# Rättelser till Hydrographicas specialbåtsportkort 935-00 Kosterkärgården

Rättelse 1

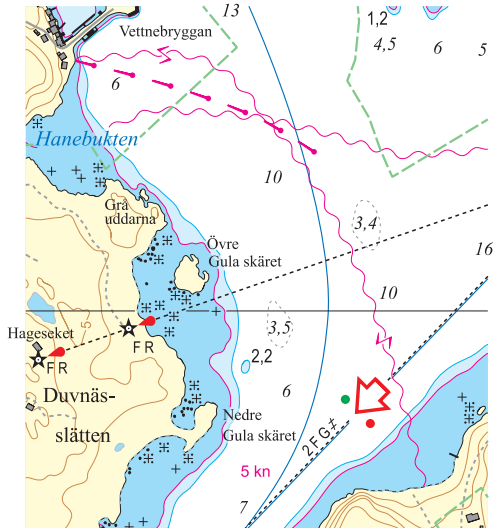
Sjökort 935-00 Kosterkärgården  
Pos 58°53',892; 11°01',683, Nord-Koster - Syd-Koster  
Ny sjökabel för el har lagts ut mellan Nord-Koster och Syd-Koster, enligt bild.  
(Sjöfartsverket Ufs-notis nr 16502)

Rättelse 2

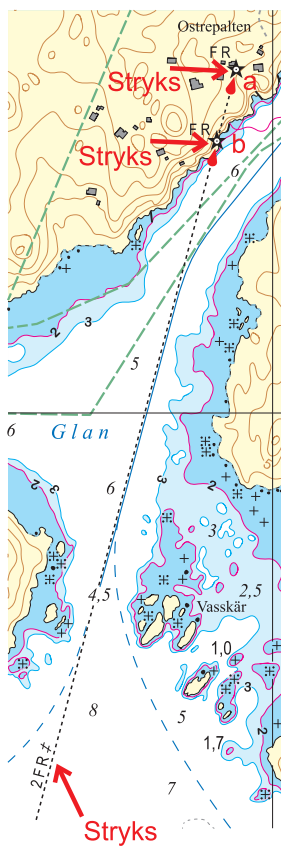
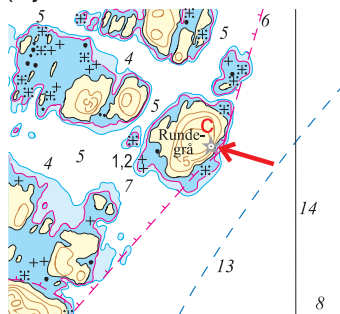
Sjökort 935-00 Kosterkärgården  
Kosteröarna. Förändrad utmärkning.

Nord-Koster:  
Stryk ensfyr F R a) 58°53',238; 10°59',940  
Stryk ensfyr F R b) 58°53',188; 10°59',917  
Stryk enslinje

Runde Grå:  
c) 58°51',132; 11°02',881  
Ersätt fyr FI WRG 2s med släckt fyr (grå symbol i Hydrographicas sjökort)

Södra Skåreskär:  
d) 58°50',353; 11°02',640  
Ersätt fyr FI(4) WRG 12s med med släckt fyr (grå symbol i Hydrographicas sjökort)  
(Sjöfartsverket Ufs-notis nr 17991)

## Rättelse 3

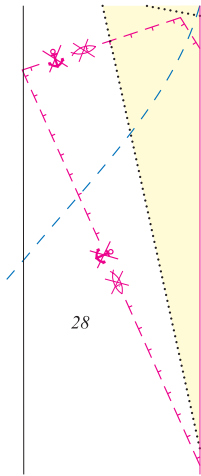
935-00 Kusterskärgården  
 Pos 58°52',552; 11°05',112, Kosterfjorden  
 Inför fiske- och ankringsförbud enligt bild.  
 (Sjöfartsverkets Ufs-notis nr 18819)

## Rättelse 4

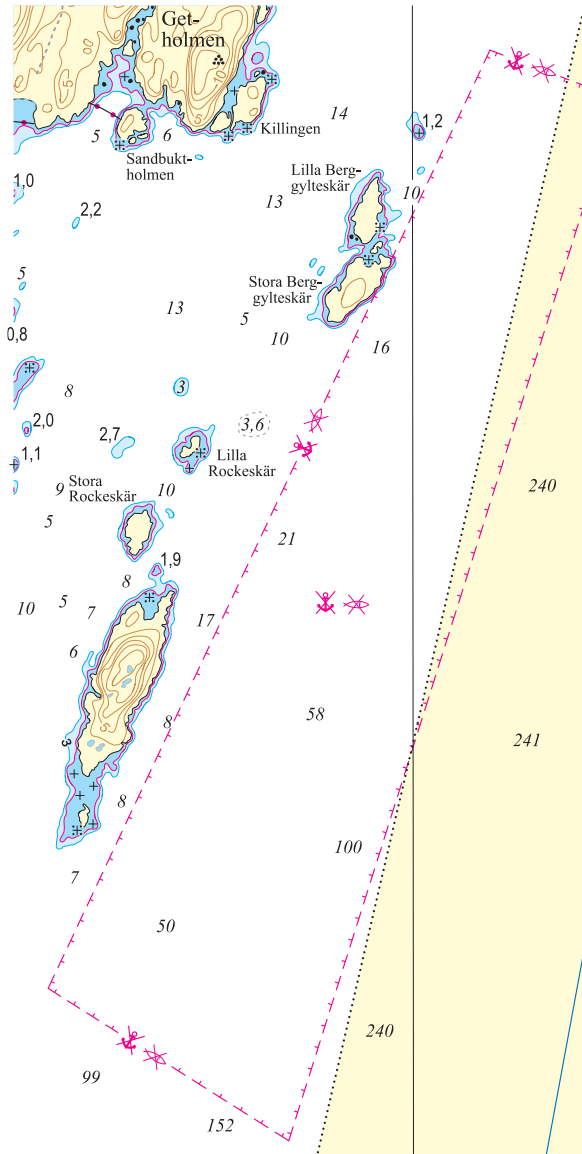
935-00 Kusterskärgården  
 Pos 58°49',497; 11°04',908, Kosterfjorden  
 Inför fiske- och ankringsförbud enligt bild.  
 (Sjöfartsverkets Ufs-notis nr 18819)

Rättelse 5

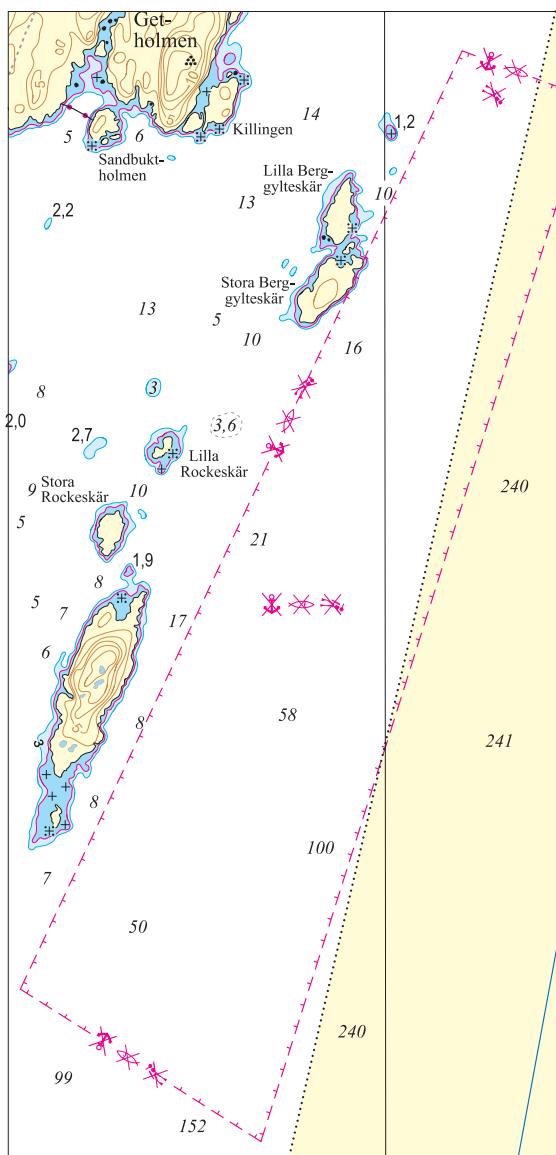
935-00 Kosterkärgården  
 Pos 58°52',552; 11°05',112, Kosterfjorden  
 Inför dykning förbjuden på befintligt förbudsområde enligt bild.  
 (Sjöfartsverkets Ufs-notis nr 19784)
